VKPC 86450

Bollettino Tecnico – Febbraio 2015

RENAULT Espace IV, Vel Satis (3.0 Dci)
Opel/Vauxhall Vectra C/Mk II, Signum (3.0 V6 CDTI)
Saab 9-5 (3.0 TiD)

Modifica materiale guarnizione

Consigli per la sostituzione della pompa acqua

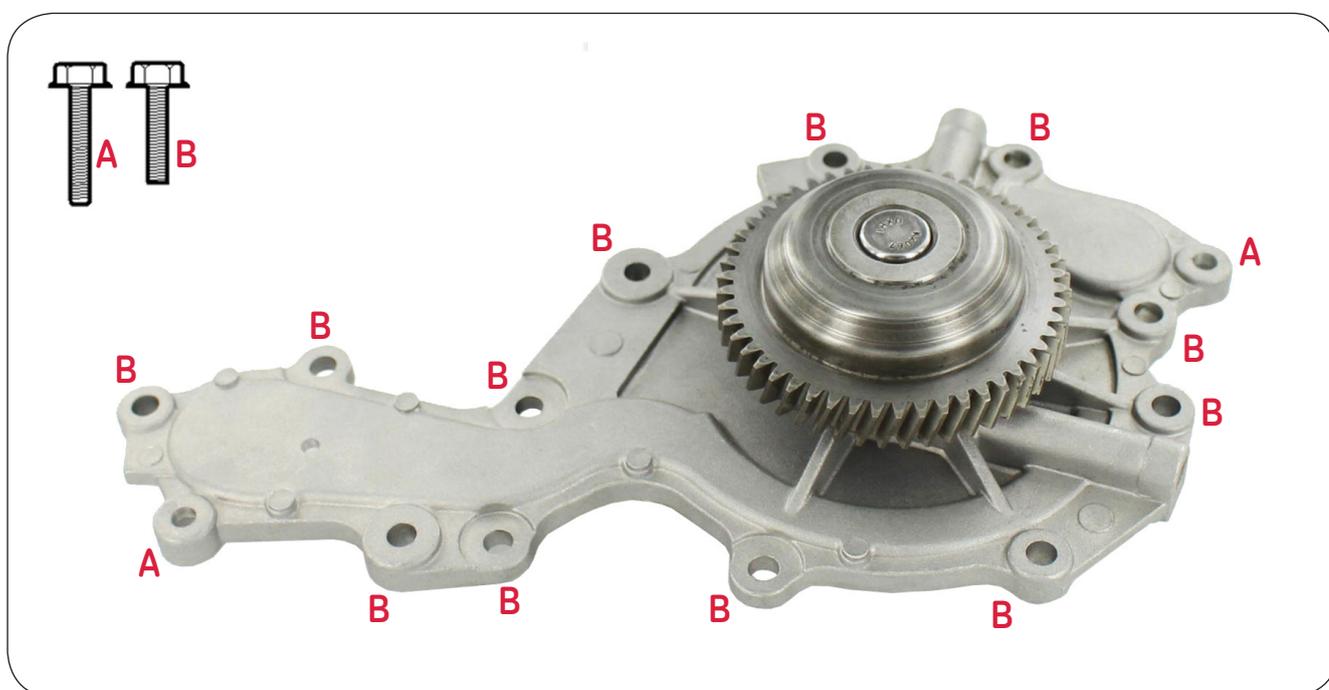
Durante le operazioni di montaggio, fate attenzione a non confondere i due bulloni (A) + (B), potrebbe causare fuoriuscita del liquido di raffreddamento nella coppa dell'olio. Tale fuoriuscita non sarà visibile dopo aver montato il coperchio della distribuzione.

Note! I due bulloni hanno lunghezze diverse, pertanto è importante montarli nel posto corretto ed esercitare la corretta forza di torsione. Se il processo non viene eseguito correttamente, si potrebbe avere una fuoriuscita del liquido di raffreddamento.

Forza di torsione bulloni:

A bullone più lungo = 11 Nm

B bullone più corto = 11 Nm
